**PARECER 030/2022 – CEIV**  
**COMISSÃO PERMANENTE DE ANÁLISE DE ESTUDO DE IMPACTO DE VIZINHANÇA**  
**(CEIV)**

- ( ) Primeira Análise – Parecer nº 019/2021-CEIV – 25/03/2022  
( x ) Segunda análise – Parecer nº 030/2022-CEIV - 08/06/2022

**Processo Administrativo nº:** 27.360/2020 (1Doc)

**Projeto:** La Città Residence

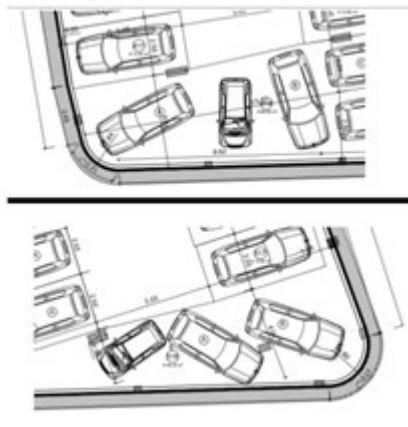
**2º Consideração CEIV:** Rever as figuras do item 10.2.1.1 quanto a demarcação da ADA, uma vez que a mesma vai em desencontro ao estudo de sombreamento.
